改善箇所説明図

改善措置の内容

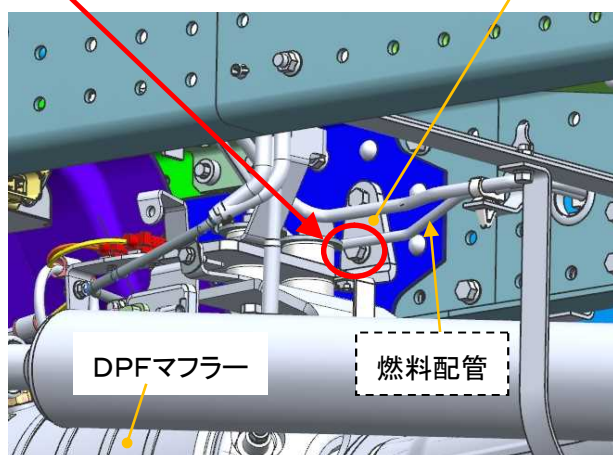
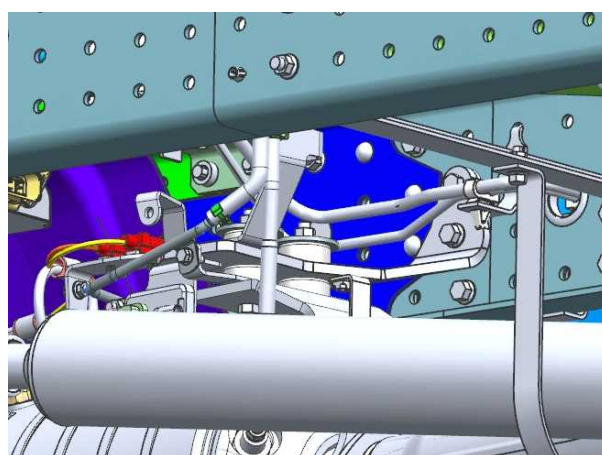
基準不適合発生箇所

DPFマフラー取付金具

小型トラックにおいて、DPFマフラー取付金具の設定が不適切なため、当該金具が燃料配管と干渉しているものがある。そのため、走行時の振動等により、燃料配管が損傷して燃料が漏れ、最悪の場合、火災に至るおそれがある。

全車両、DPFマフラー取付金具を対策品に交換すると共に、当該取付金具の取付位置を変更する。

また、燃料配管を点検し、当該取付金具との干渉による損傷が認められた場合は、燃料配管を補修または新品と交換する。
